**CIRCULAR ACLARATORIA SIN CONSULTA N° 02**  
**LICITACIÓN PRIVADA N° 03/2025**  
**Expediente EXP 2025-20902 REC-UNNE**  
**Obra: “REFORMULACIÓN DEL INGRESO DEL INSTITUTO RECTORADO Y**  
**REMODELACIÓN DEL SECTOR OFICINAS DE LA SECRETARIA GENERAL**  
**ADMINISTRATIVA- UNNE”**

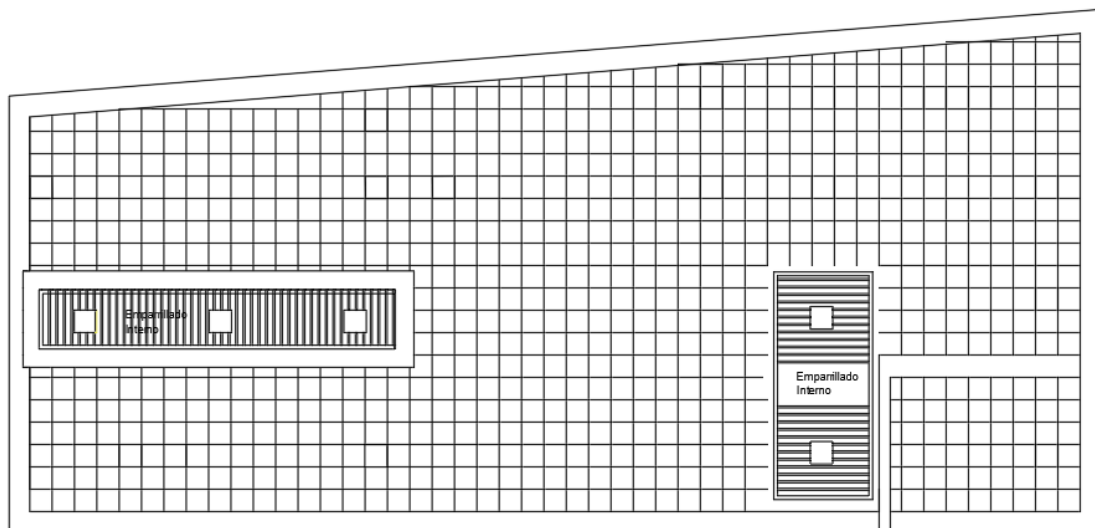
El Desagüe Pluvial, que cuenta con bajadas en columnas, deberá ser reemplazado todo a nuevo en todas sus piezas o componentes; bajadas, Bocas de Desagüe y ramales en ambos lados paralelos más largos de la edificación, salvo sea el caso de presentarse en buenas condiciones de servicio, cuestión que será informada a la Inspección para su evaluación.
